改善箇所説明図

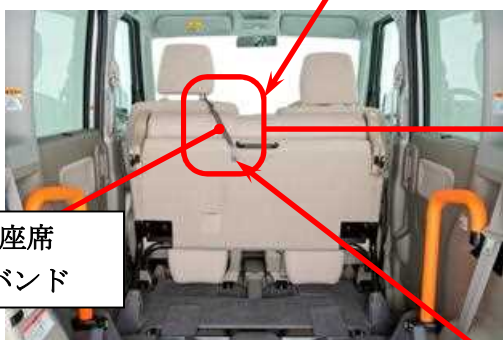
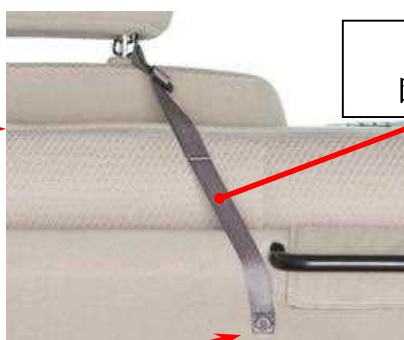
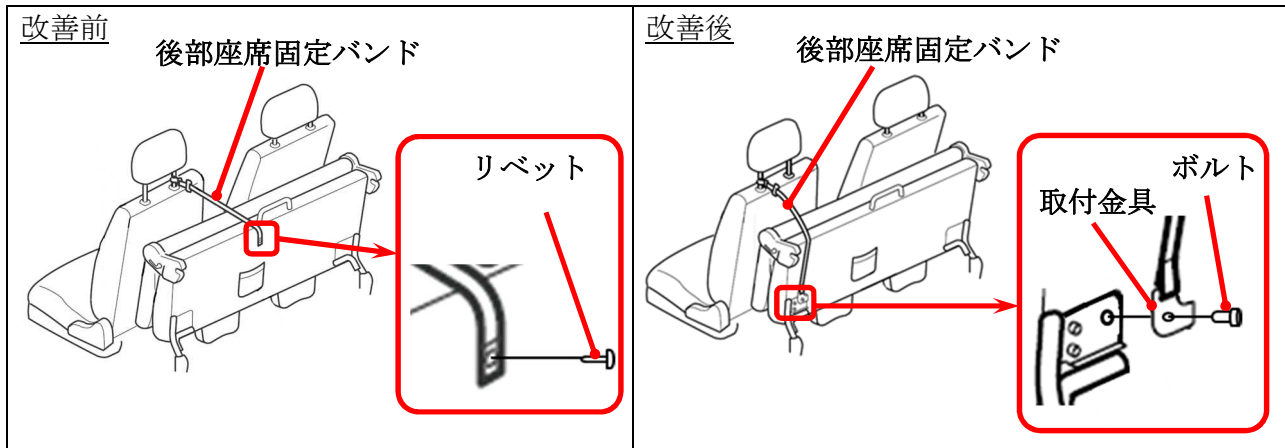
基準不適合箇所

車椅子乗降用スロープ装着車の後部座席において、後部座席を折り畳んだ際に固定させるバンドの取付構造が不適切なため、取付部よりバンドが外れ、後部座席が倒れる場合がある。そのため、車椅子利用者の膝や手などに後部座席が当たり、最悪の場合、車椅子利用者が負傷をするおそれがある。

改善の内容

全車両、後部座席固定バンドの取付部をリベットによる締結構造から、取付金具を介したボルト留め構造の対策品に交換する。

識別：IDプレートに橙色のシールを貼付する。
